190 第4類 消防設備士過去問題集 鑑別編 大改訂第1版 正誤表

⑤ 自動火災報知設備

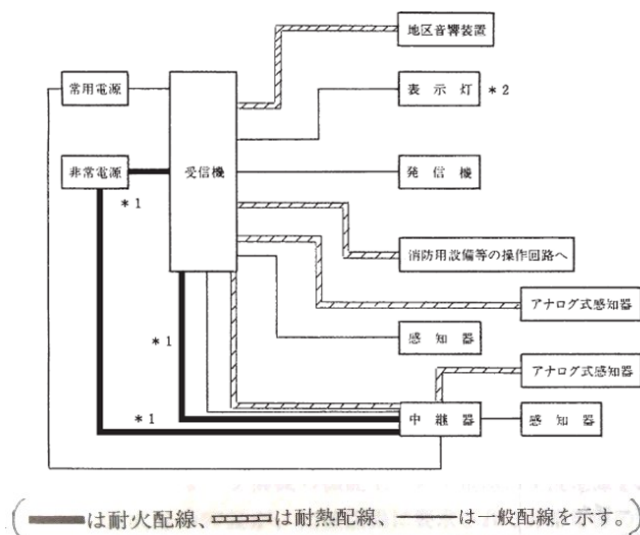
**P192,問題6のCについて:**下図、平成14年9月30日、消防予第282号の耐火、耐熱配線の図より、Cは\*1の部分になり、受信機に予備電源が内蔵してあれば受信機～非常電源の間は一般配線でよいという解釈の元に、解答を一般配線としてあります。

- 注 \*1 中継器の非常電源回路 (受信機又は中継器が予備電源を内蔵している場合は一般配線でよい。)  
\*2 発信機を他の消防用設備等の起動装置と兼用する場合、発信機上部表示灯の回路は、非常電源付の耐熱配線とすること。
